5825番号 部品番号	品名年式 適用車種	使用 個数	5825 標準価格	受注 単位																		
ホンダ ・ブロードリーフ検索コード [0182]																						
FB-2511C	ドライブシャフトブーツ(アウター) ・ JANコード [4957273410516]	2	1,800	1																		
FB-2511CG	ドライブシャフトブーツ(アウター)グリス付き ・ JANコード [4957273410523]	2	2,400	1																		
44018-T6G-010 44018-T6H-010

FB-2511A → FB-2511C 設計変更に伴う品番変更及び生産中止のご案内

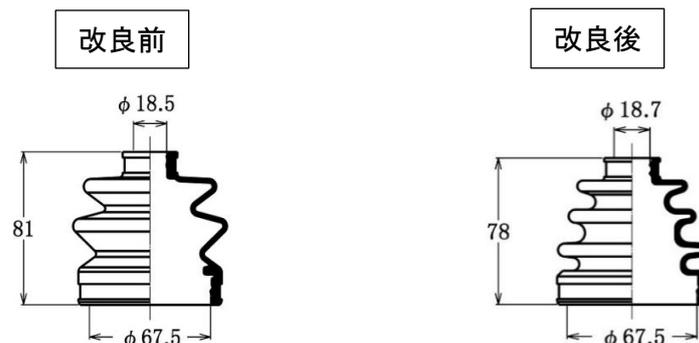
ホンダ ライフ・ゼスト・Nシリーズに結合しておりますFB-2511A(ドライブシャフトブーツ)について、製品改良に伴い、弊社品番をFB-2511Cに変更させていただきます。

2020年に製品改良を実施し、耐久性を向上させて販売しておりますが、

その後も調査・検証を重ねました結果、さらなる改良が必要と判断致しました。

改良に伴い、山数を1段増やし各所微調整する事により、更なる耐久性の向上を実現致しました。
